Netbeheer Nederland
Anna van Buerenplein 43
2595 DA Den Haag

BR-2019-1681

13 januari 2020

Consultatiereactie Invoeringsregeling Omgevingswet

*Figuur 1 Legger oppervlaktewater Waterwet;
Gearceerde deel vrijgesteld van vergunningplicht (art. 6.16 Waterbesluit)*

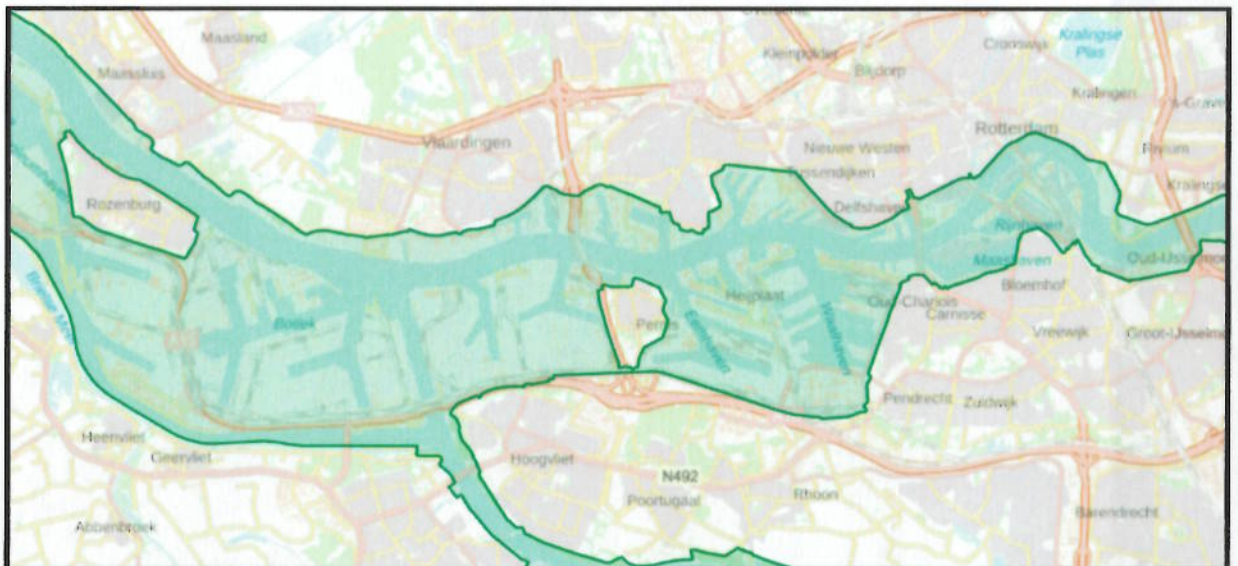
Netbeheer Nederland merkt op dat in het nieuwe artikel 2.13 Omgevingsregeling, nader uitgewerkt in bijlage III, de beperkingengebieden aangewezen worden met betrekking tot de oppervlaktewateren in beheer bij het Rijk. Een van de gevolgen van die aanwijzing is, dat artikel 6.17 van het Besluit activiteiten leefomgeving van toepassing is op de aangewezen gebieden. Het valt op, dat op deze wijze geen invulling meer wordt gegeven aan de op dit moment in artikel 6.16 van het Waterbesluit opgenomen regeling. Op grond van dit artikel zijn er gebieden binnen de begrenzing van oppervlaktewateren aangewezen, waarvoor geen algemene regels gelden voor het gebruik daarvan (anders dan de zorgplicht). In de bijlage bij deze brief treft u hier twee voorbeelden van aan. De gezamenlijke netbeheerders verzoeken u de huidige in artikel 6.16 van het Waterbesluit opgenomen regeling onder de Omgevingswet voort te zetten. Dat betekent dat de thans in bijlage IV Waterbesluit (art. 6.16, eerste lid, Waterbesluit) en in bijlage IV Waterregeling (art. 6.16, tweede lid, Waterbesluit / art. 6.7, eerste lid, Waterregeling) aangewezen gebieden buiten de aanwijzing als beperkingengebied dienen te blijven. Datzelfde geldt voor de gebieden die worden bedoeld in artikel 6.7, tweede lid, Waterregeling.

Enkele voorbeelden verschil legger oppervlaktewater Waterwet en beperkingengebied oppervlaktewater Omgevingswet
